第三者検証委員会(第3回)

2023年2月16日

資料3-2: システム・解析コードの信頼性及び気象条件の妥当性に係る補足説明

資料3-3: ご質問回答(個別事項)

② 気象条件①②をMACCS2へ入力した場合のMACCS2における方位別空間線量率

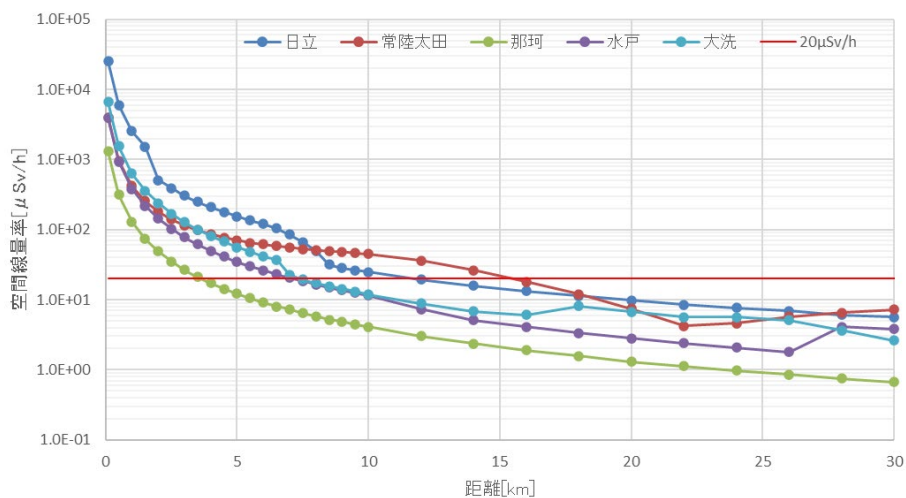
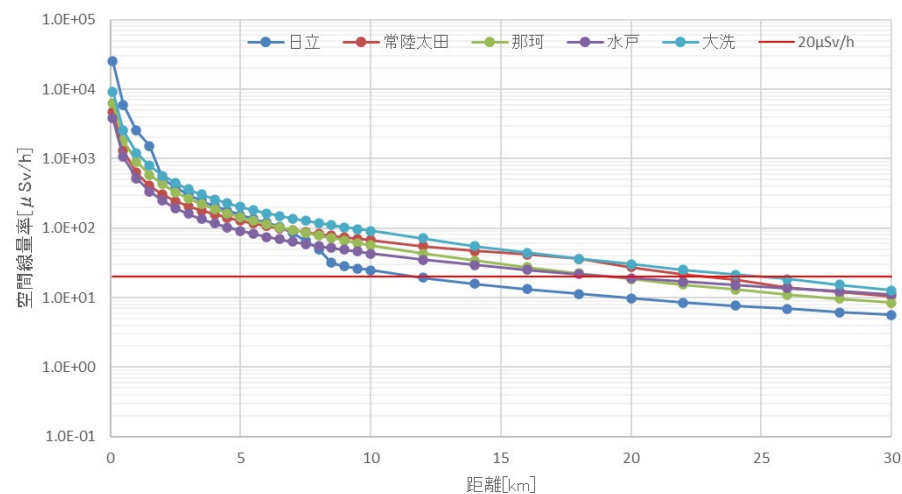
項目	ご質問・コメント概要	説明概要
1	システム・解析コードの信頼性	<ul style="list-style-type: none">・1F事故の実績と比較・他のコードと比較	<ul style="list-style-type: none">・1F事故の実績との比較について・MACCS2との追加比較・ガウスプルーム/パフプルームの比較等
2	気象条件(抽出の考え方等)の妥当性	<ul style="list-style-type: none">・大気安定度(F型の時が一番範囲が広がる)も考えて抽出	<ul style="list-style-type: none">・大気安定度を変更した場合・大気安定度を考慮した気象条件の抽出・安定型の出現頻度等

- MACCS2にて、気象条件①②として抽出された日時を評価開始日時とした場合の評価を行った。
- 第2回にて提示した結果と同様に、入力データの設定を工夫することにより求めた23時間後と24時間後の積算線量の差分から、放出から24時間後における疑似的な空間線量率として算出した。
- 風上方位は、気象条件①②の開始日時における風向が継続したとして評価。

方面	日立※	常陸太田	那珂	水戸	大洗
気象条件①	風上方位	SSW	SSE	ENE	NE	N
	到達距離[km]	12	15	3.5	7	7
気象条件②	風上方位	SSW	SSE	ENE	NE	NNE
	到達距離[km]	12	22	18	18	24

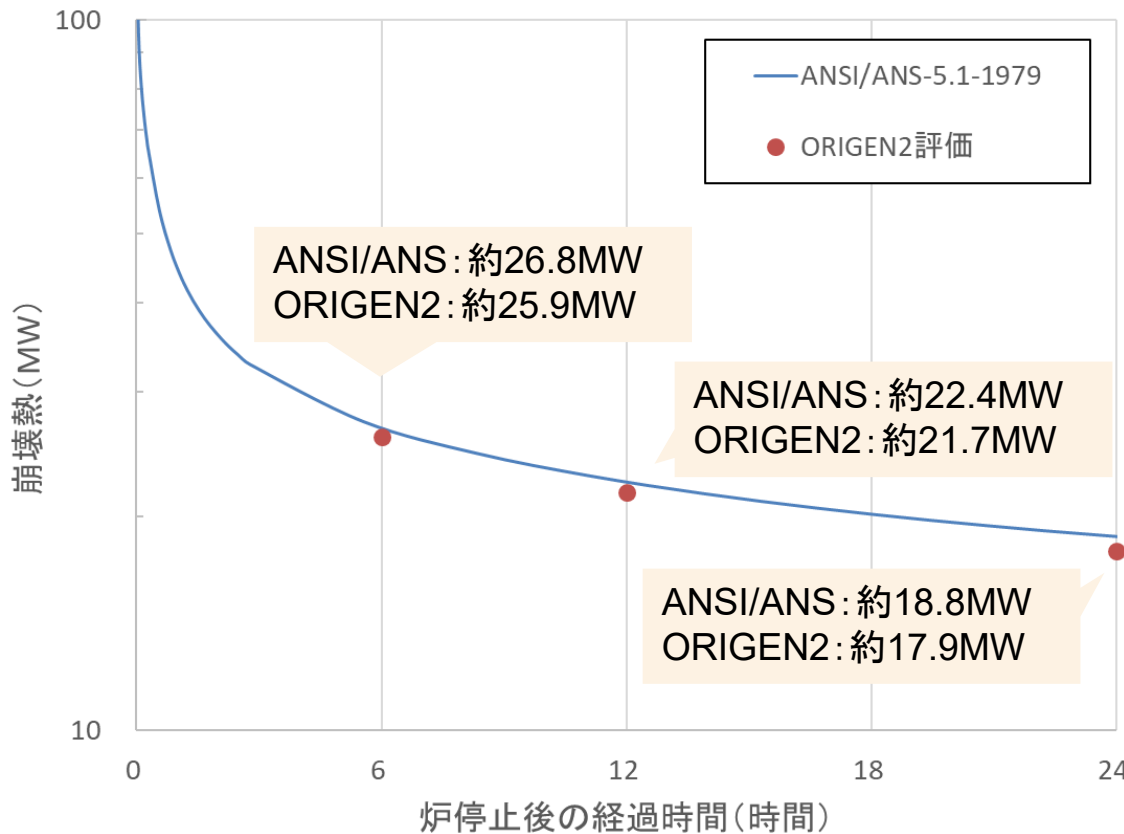
核種ごとの炉心内蔵量の算出に用いたORIGENコードのバージョン及びライブラリの詳細について

評価に用いたORIGENのバージョン、ライブラリは次のとおり。

- ・コードバージョン：2.2
- ・核データライブラリ：JENDL-3.2
